**PRÉFET  
DE LA HAUTE-  
SAÔNE**

**Arrêté N° 259 du 30 juillet 2024**

Portant prescriptions spécifiques au titre de l'article L214-3 du Code de l'environnement et concernant la gestion du rejet des eaux pluviales pour la réalisation d'un lotissement de 6 lots (lots 1 à 5 : activités tertiaires + lot 6 : un logement individuel) situé au lieu-dit "Le Clos du Fenotte" à MARNAY section C sur les parcelles n° 140, 507, 519, 563, 634, 635, et 638 pour une surface de 15 085 m<sup>2</sup>.

Plan du projet de lotissement « Le Clos du Fenotte » à MARNAY avec réseau pluvial.  
(source : dossier lot sur l'eau, bureau d'études Initiative A & D, plan annexé au dossier)

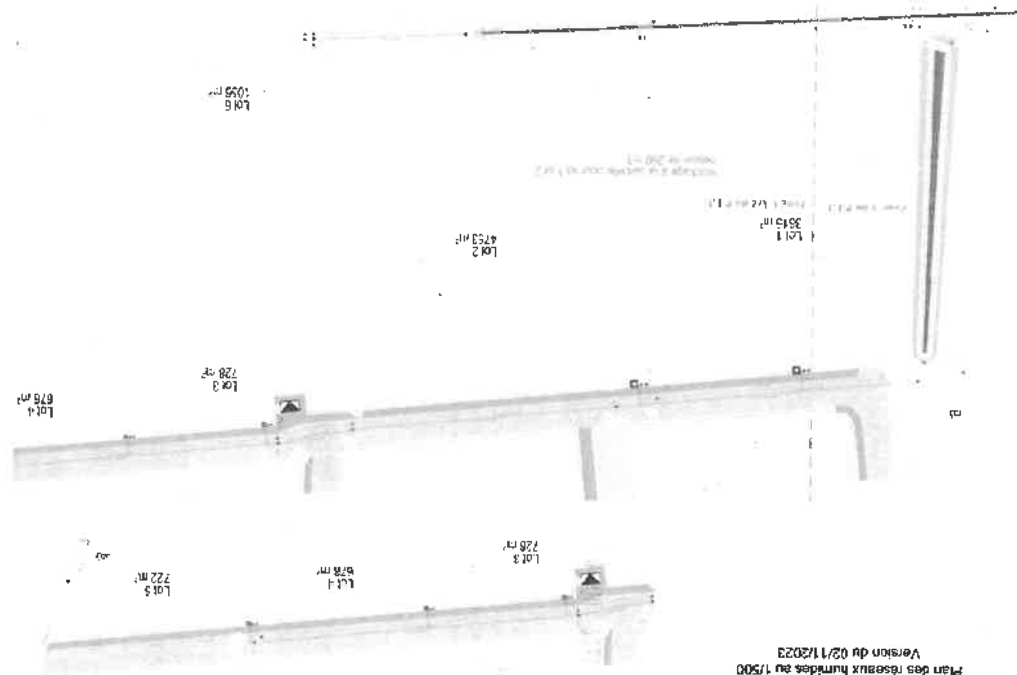
**Considérant** que le projet met en place sur son emprise un système de gestion des eaux pluviales permettant de gérer les pluies courantes jusqu'à une période de retour décennale ;

**Considérant** la présence d'une zone humide de 200 m<sup>2</sup> dans l'emprise du projet ;

**Considérant** que la mesure compensatoire à sa destruction, proposée dans le dossier, n'apporte pas de garantie quant à la fonctionnalité de la nouvelle zone humide créée ;

**Considérant** que, de ce fait, la zone humide et la haie présentes dans l'emprise du projet doivent être maintenues en parfait état de conservation ;

Le plan du projet de lotissement avec schéma du réseau pluvial est joint en annexe 1 au présent arrêté.

La petite zone humide d'une surface d'environ 200 m<sup>2</sup> située au niveau du lot 5 est intégralement conservée et préservée selon les termes de la rubrique « éviter » de la séquence « éviter-réduire-compenser ».

La haie existante en limite Ouest de l'emprise du projet, le long de la RD 67, est conservée et préservée selon les termes de la rubrique « éviter » de la séquence « éviter-réduire-compenser », en raison des nombreux enjeux de biodiversité que présente ce linéaire.

**Coupe de principe du bassin pluvial**

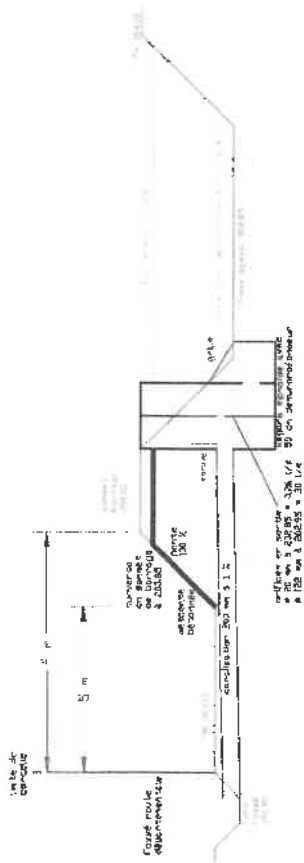
Les caractéristiques de ce bassin aérien de régulation sont :

- volume : 140 m<sup>3</sup>,
- largeur au fond : 62 cm à l'extrémité Nord et 1,90 m à l'extrémité Sud,
- longueur au fond selon l'axe médian : 60,73 m,
- surface au fond : 76 m<sup>2</sup>,
- largeur au miroir : 3,63 m à l'extrémité Nord et 4,85 m à l'extrémité Sud,
- longueur au miroir selon l'axe médian : 63,67 m,
- surface au miroir : 268 m<sup>2</sup>,
- profondeur : 1 mètre,
- surprofondeur de 10 cm, soit 76 m<sup>3</sup> de volume de décantation de la pollution, équipée d'un orifice calibré à 20 mm de diamètre pour un débit de fuite régulé de 0,26 l/s,
- débit de fuite de 30 l/s par un orifice calibré de 122 mm de diamètre, pour rejet au fossé bordier de la RD67.

Le plan de coupe de principe de ce bassin est en annexe 2 du présent arrêté.

Un regard siphonoïde de rétention d'une capacité de 100 litres est mis en place en sortie du bassin de régulation.

Pour les pollutions importantes, une vanne permet de fermer le bassin et de retenir la pollution sur zone.
